**Comité d'experts du transport des marchandises dangereuses
et du Système général harmonisé de classification
et d'étiquetage des produits chimiques****Sous-Comité d'experts du transport
des marchandises dangereuses****Cinquante-troisième session**

**Travaux à mener conjointement avec le Sous-Comité
d'experts du transport des marchandises dangereuses
(Sous-Comité TMD)****Aérosols – Amendements corollaires résultant
des propositions figurant dans les documents
ST/SG/AC.10/C.3/2018/5-ST/SG/AC.10/C.4/2018/3
et ST/SG/AC.10/C.4/2018/9****Communication de la Fédération européenne des aérosols (FEA)***

Proposition d'amendements corollaires au SGH

Diagramme de décision 2.3.1 a) pour les aérosols

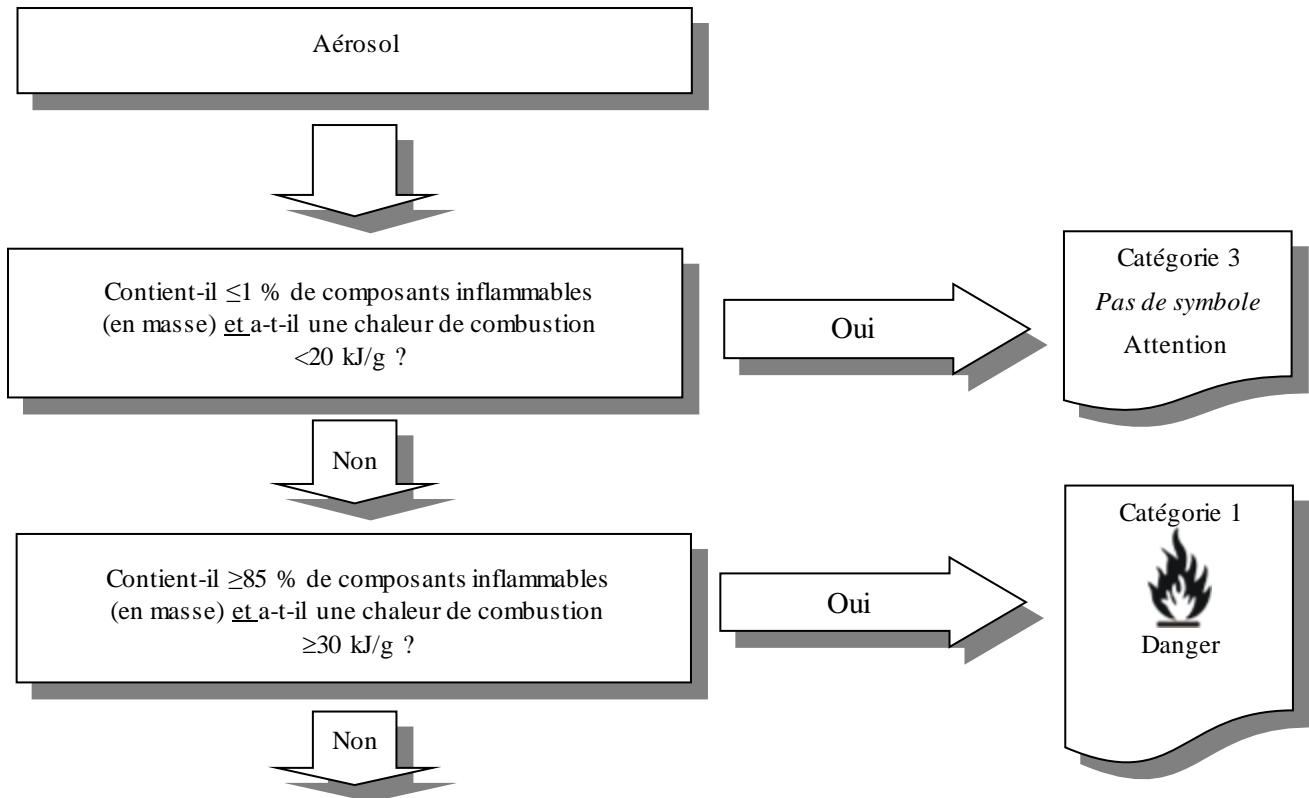
Pour classer un aérosol, on doit disposer de données sur ses composants inflammables, sur sa chaleur de combustion et, selon le cas, des résultats ~~de l'épreuve d'inflammation des mousses (pour les mousses d'aérosols)~~ et des épreuves de la distance d'inflammation et de l'inflammation dans un espace clos (pour les aérosols vaporisés) ~~et de l'épreuve d'inflammation des mousses (pour les mousses d'aérosols)~~. La classification s'effectue conformément aux diagrammes de décision 2.3.1 a) à 2.3.1 c).
